地球資源衛星 1 号 (JERS-1) の  
打上げ結果の評価について (報告)

宇宙開発委員会技術評価部会

平成4年11月13日  
宇宙開発委員会技術評価部会

宇宙開発委員会技術評価部会は、平成4年2月11日に宇宙開発事業団が行ったH-1ロケット（2段式）による地球資源衛星1号（JERS-1）の打上げの結果を評価するために必要な技術的事項について、平成4年6月16日以来、調査審議を行ってきたが、このたびその結果をとりまとめたので報告する。

図5 アンテナ保持機構の構造 (開放前保持状態)

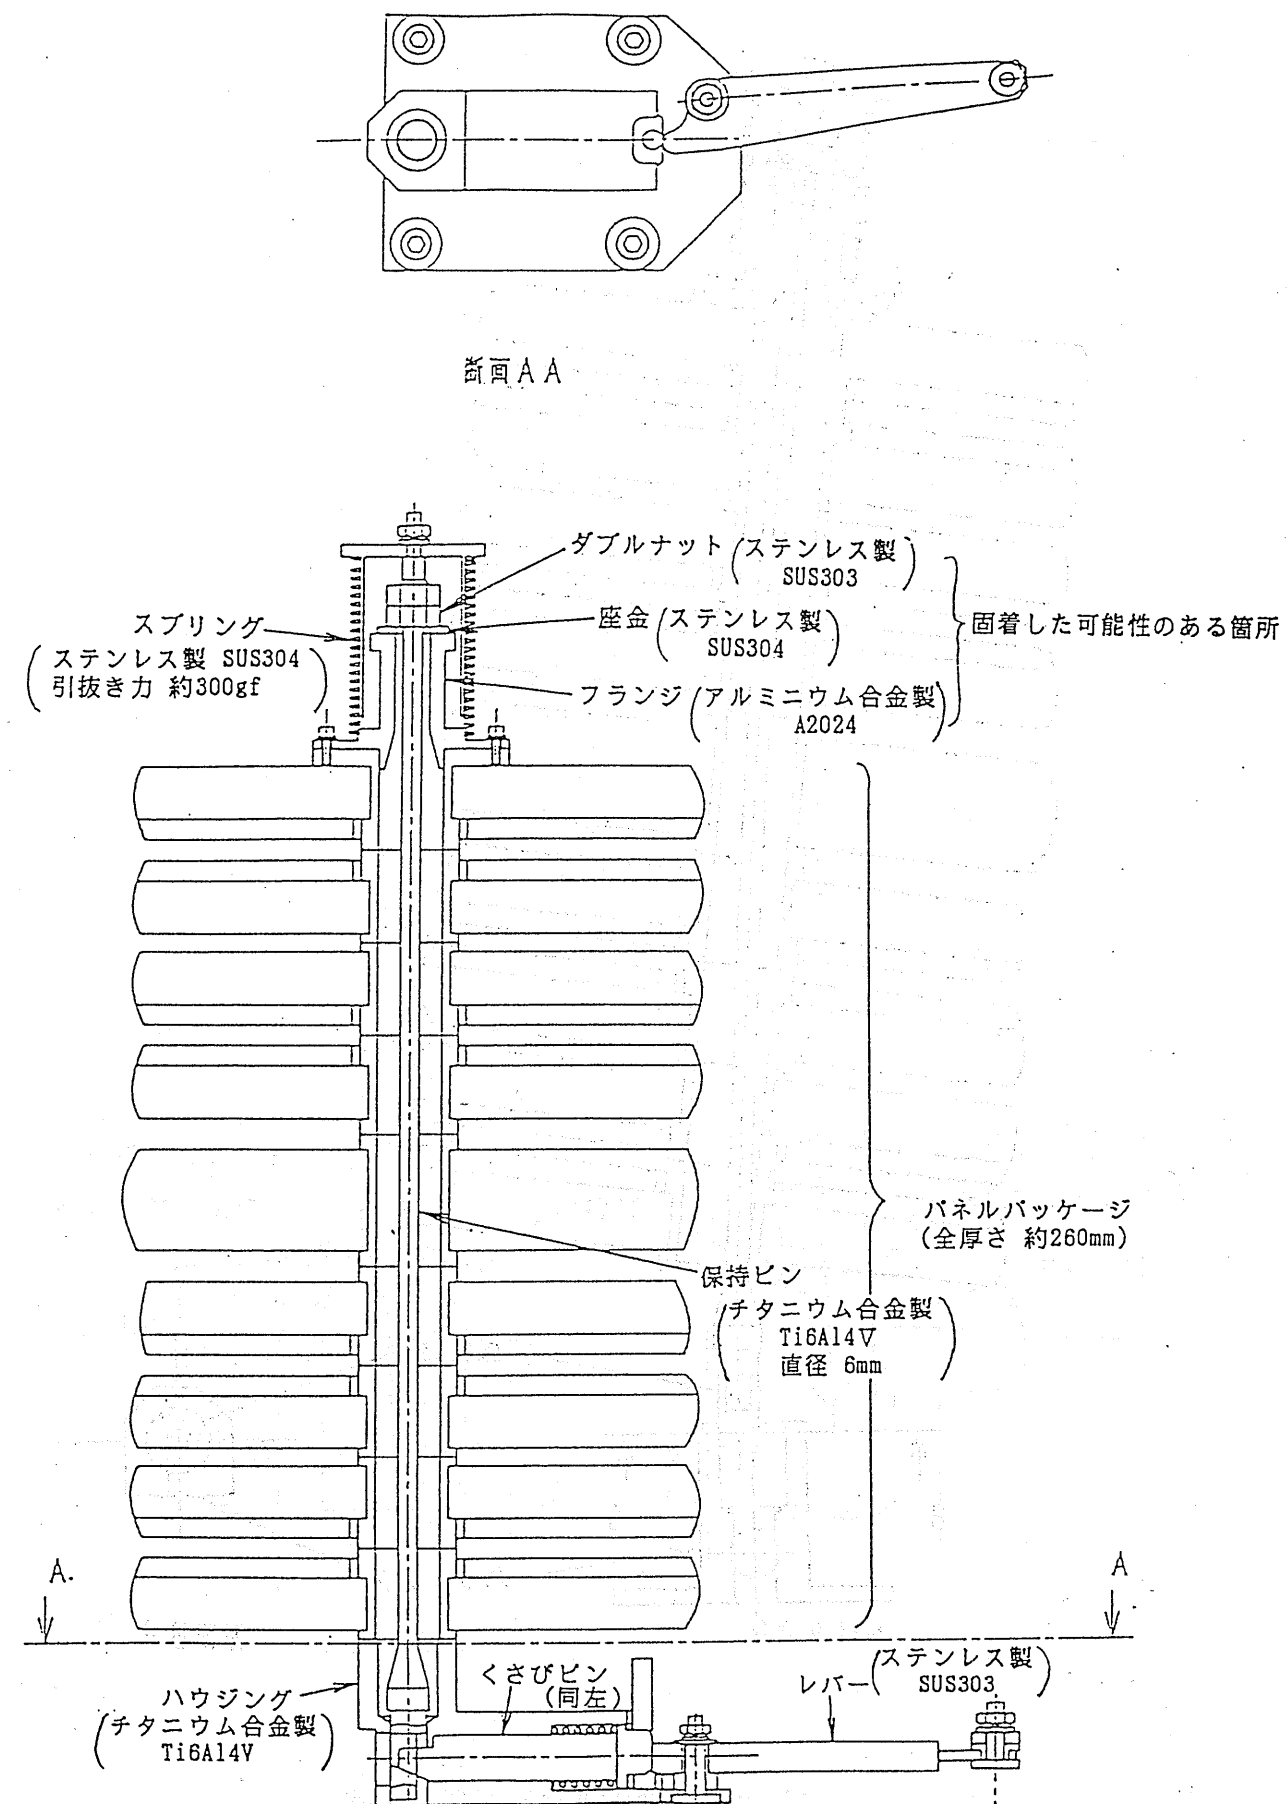
保持機構 (図5) は、開放前の保持状態ではハウジング内で保持ピン下部にくさびピンが嵌合した状態にある。また保持ピン上部には保持ピン引き抜き用のスプリングとダブルナットが組み込まれていて、パネルパッケージを衛星構体に固定している。

正常開放動作では、くさびピンが引き抜かれると、上部に組み込まれたスプリングにより保持ピンがハウジングから引き抜かれて、アンテナパネルパッケージは90度展開動作を開始する。

分離が必要となるような締結部分には、分離を促進あるいは容易にする方法、例えば皿ばねを組み込む、固着や食い込みが起きにくい材料の組合せにする、固着や食い込みが起きにくい表面処理を施す等について設計時に考慮して適切な対策を講じる必要がある。

図6 保持ピンとハウジングの引っかかりモード

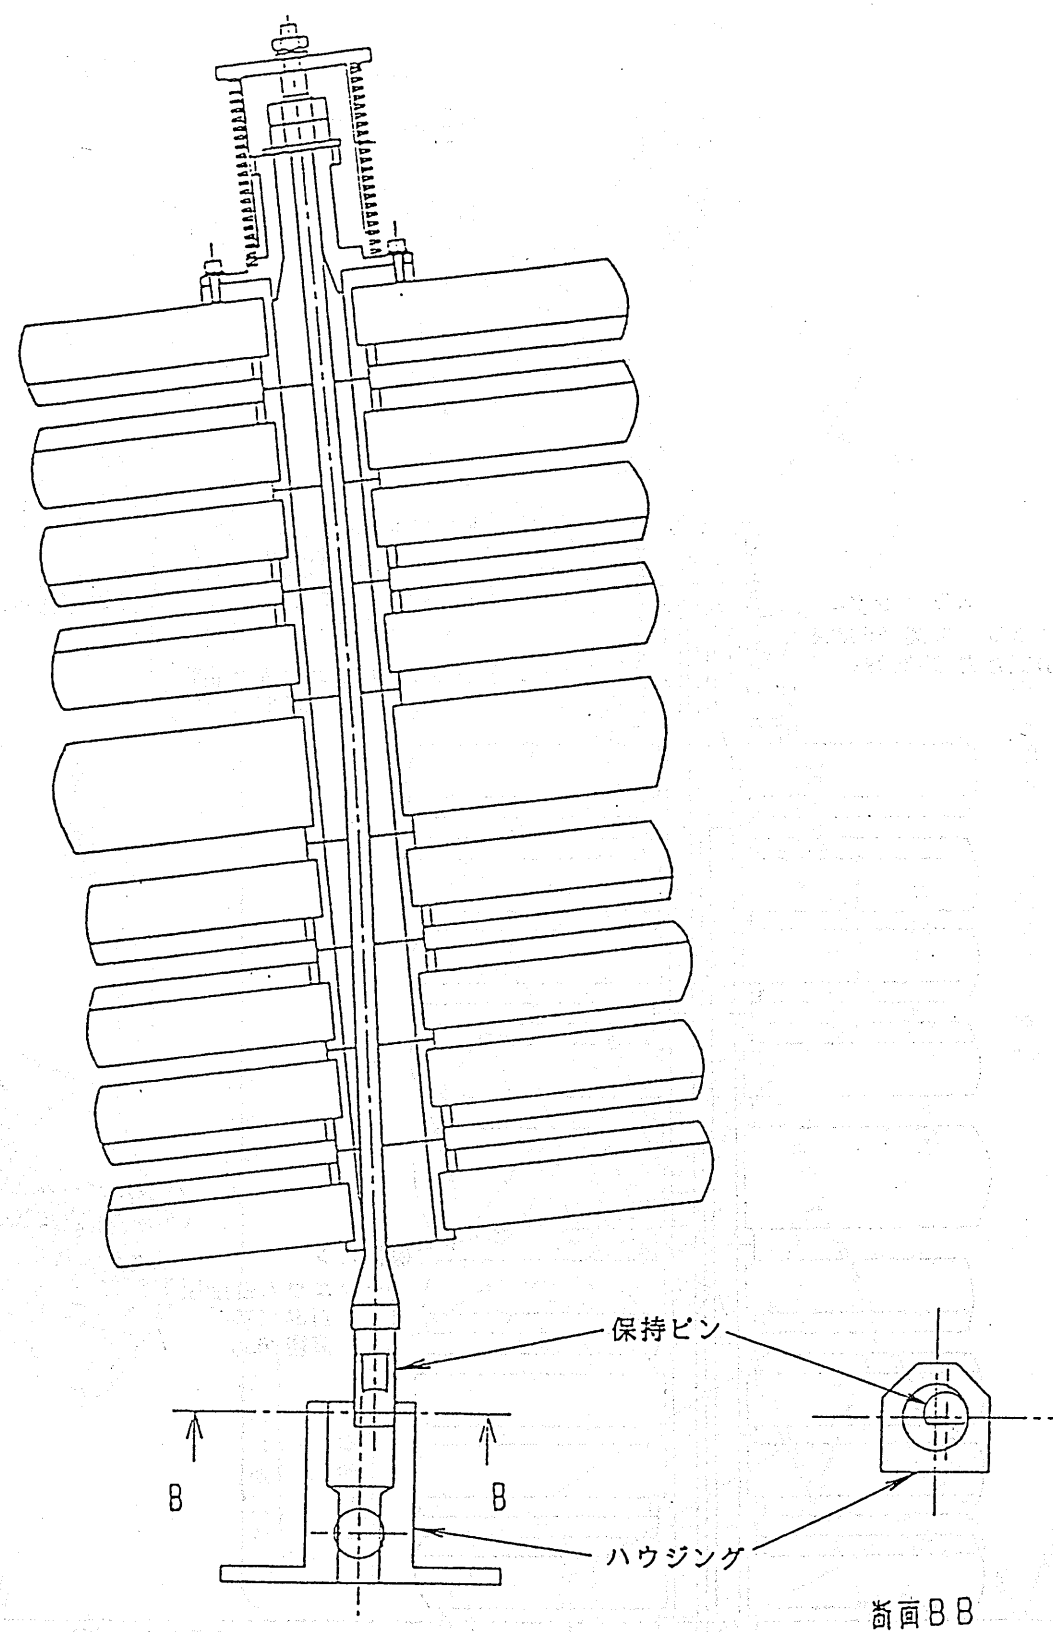
今回の不具合は、くさびピンが引き抜かれた後、ヒンジ部近傍の1～2本の保持ピンが完全に引き抜かれる前にアンテナパネルパッケージが90度展開動作を開始し、保持ピンがハウジングの内壁に引っかかり (図6)、展開動作が途中停止したものと推定された。

保持ピンが完全に引き抜かれなかった原因として、ダブルナットと座金及びフランジの固着が考えられる。固着の原因としてトルクマーカによる接着、水分等による固着、同種金属の固着・食い込み等があるが、打上げ前の検査データよりトルクマーカによる接着は否定でき、また水分等による固着は進入経路を考慮すると考えにくい。同種金属の固着はダブルナットと座金、食い込みは座金とフランジの組合せに発生する可能性があり、いずれもばねの引き抜き力 (300gf) を上回る固着力となる可能性がある。以上のことより、固着により一時的に保持ピン引き抜き力が低下し、保持ピンが完全に引き抜かれなかったものと推定された。

図7 保持ピン開放のメカニズム

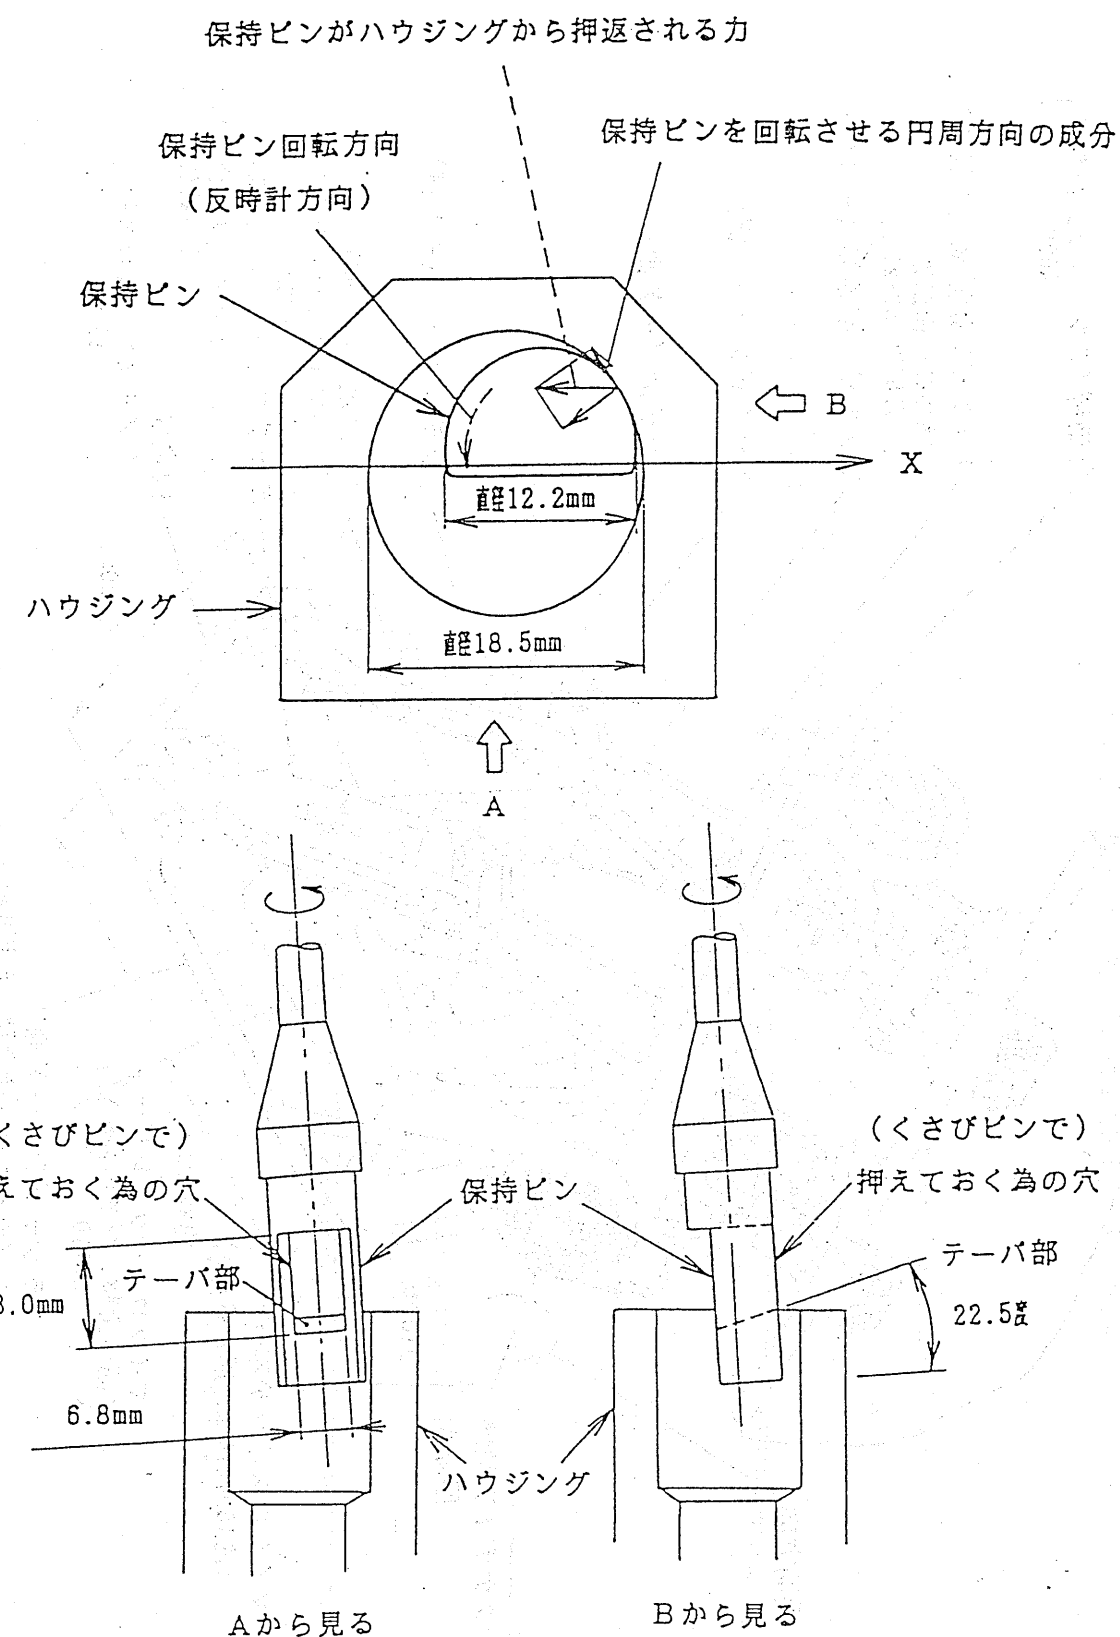
ヌーバ及びアンテナパネル部への太陽光の熱入力などにより、ハウジング内壁に干渉している保持ピンが徐々に回転して開放に至ったもの（図7）と推定された。

図8 センタヒンジのオフナディア展開部

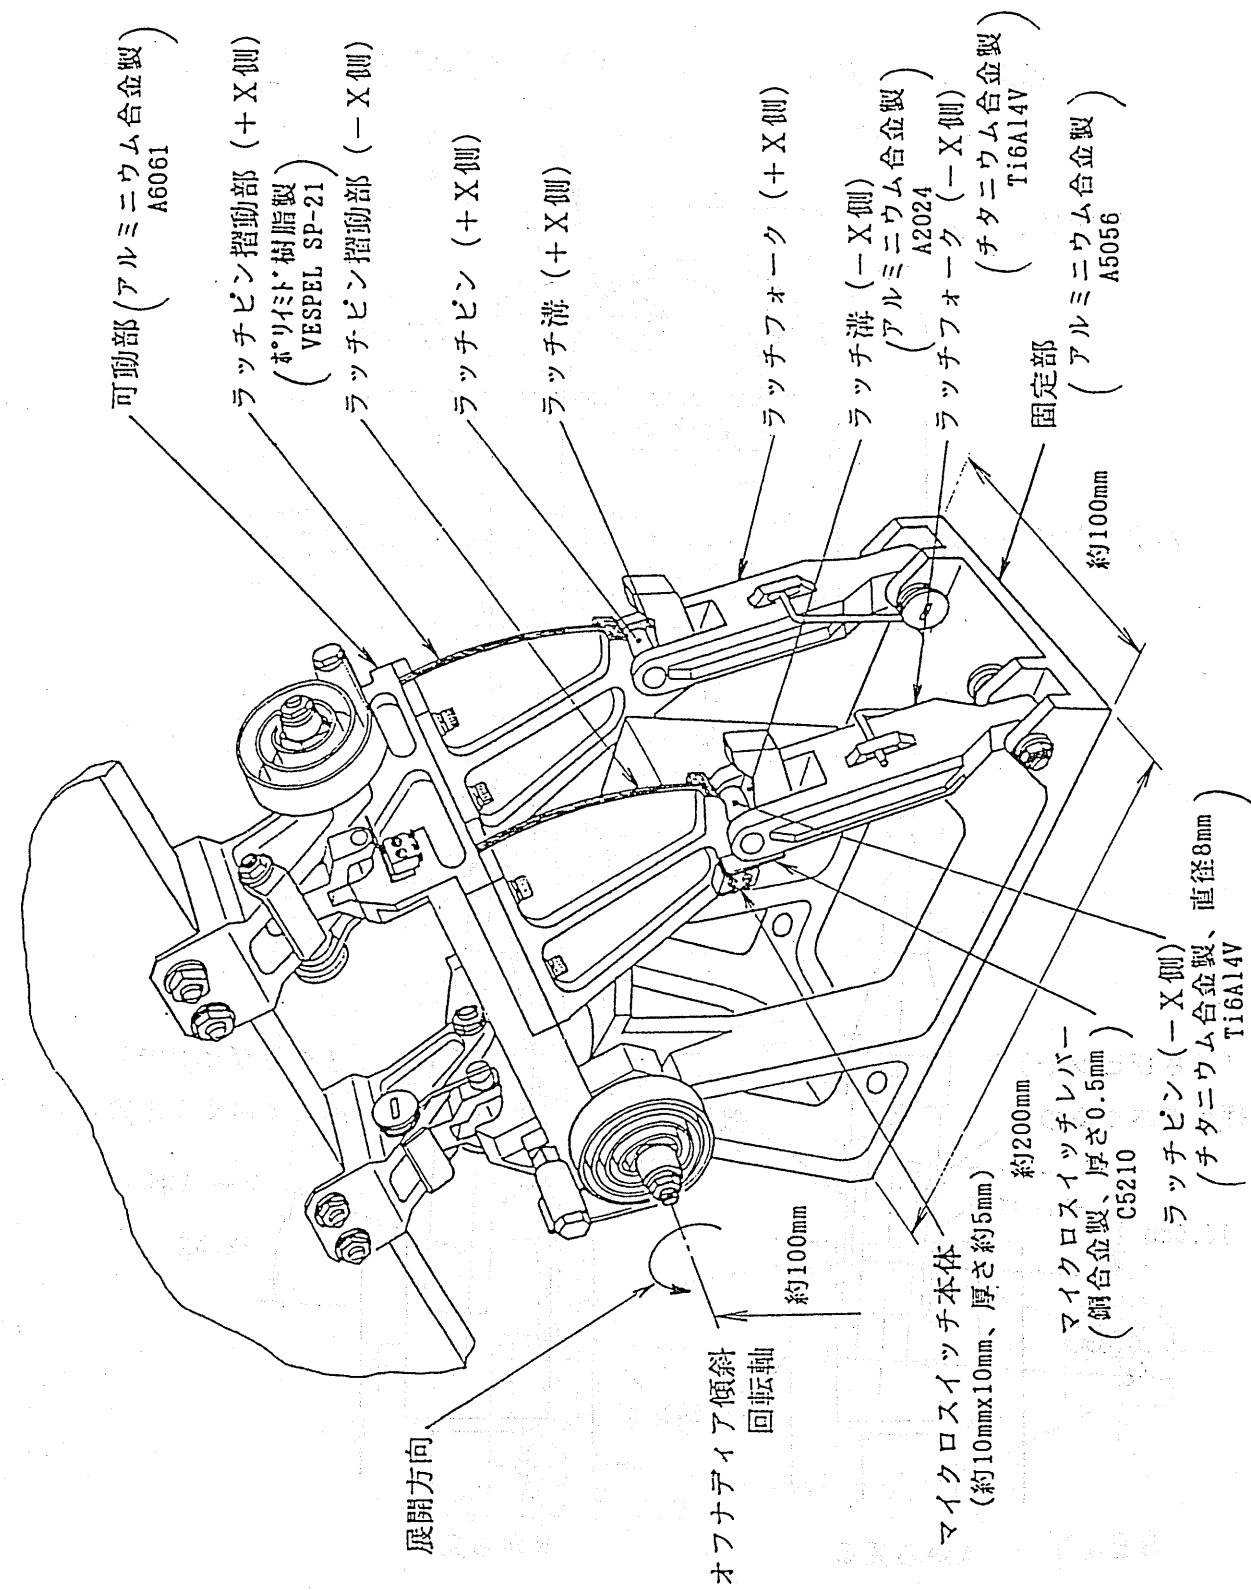
SARアンテナは、2組の独立したラッチ機構（図8）からなるセンタヒンジにより支持されている。ラッチアップのメカニズムは、ラッチフォーク（固定部側）に設けられたラッチピンが展開運動にしたがって摺動部（可動部側）上をすべり、最終的には溝に落ちて固定されるものである。マイクロスイッチは片方のラッチ機構にのみ取り付けられており、ラッチピンがマイクロスイッチ用のレバーを押すことによってオンになる。

今後、SARアンテナのように長く柔軟な構造物を間隔の狭い2組のラッチフォークで支えなければならない構造物にあっては、事前に展開環境をシミュレートした動的なコンピュータ解析を実施すると共に、この結果を踏まえて機能部分の模擬試験を行うべきであり、またラッチ状態をより確実に検出するために、それぞれのラッチ溝にマイクロスイッチを装着する、マイクロスイッチの装着方向を変更する等について検討する必要がある。さらに部品の品質管理についても徹底を図るべきである。

図9 ピッチ軸回りの相対回転発生メカニズム

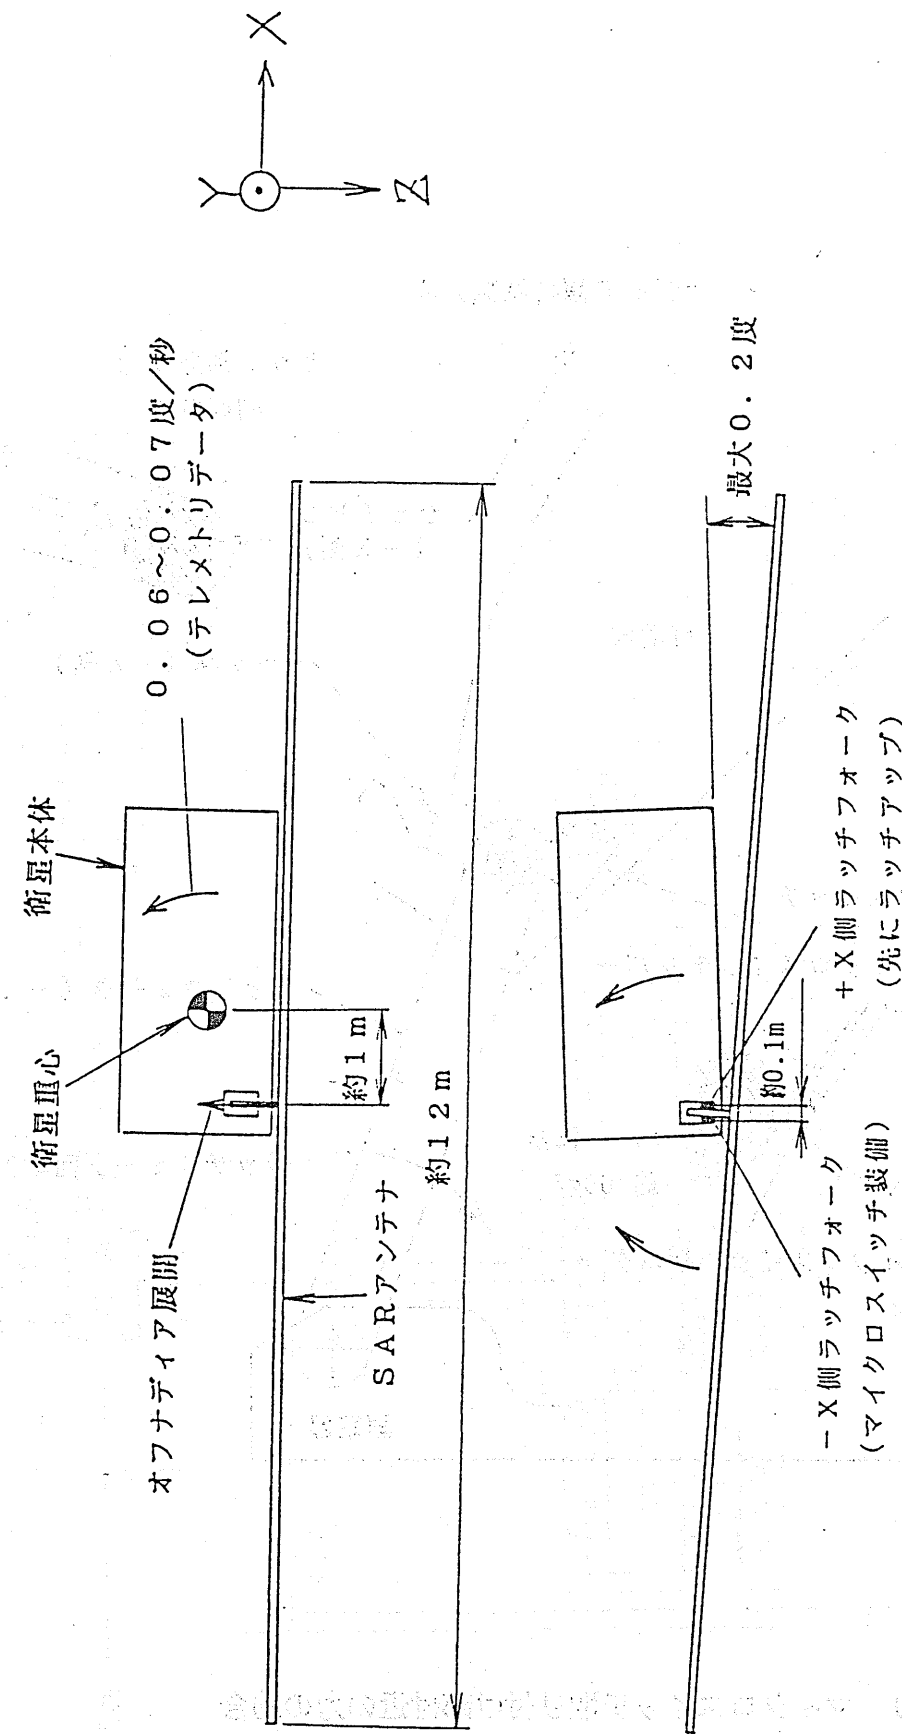
図9に示されているとおり、SARアンテナの衛星取り付け点は衛星重心と約1mずれているため、オフナディア傾斜に伴って、SARアンテナと衛星本体との間でピッチ軸回りの相対回転が生じる。テレメトリデータによればこの回転の角速度は0.06～0.07度/秒である。この結果アンテナ部は衛星本体に対しピッチ軸回りに最大0.2度の角度を持つため、一方のラッチピンが他方に比べわずかに先に進行し、先にラッチする。このため、もう一方のラッチピンへのラッチ溝上部からの摩擦力が増え（図10）、やや浅くラッチする。この先行するラッチフォーク側にはマイクロスイッチは付いておらず、もう一方にのみ付いていたため、ラッチピンがマイクロスイッチレバーを押し切るに至らなかった可能性があるとして推定された。
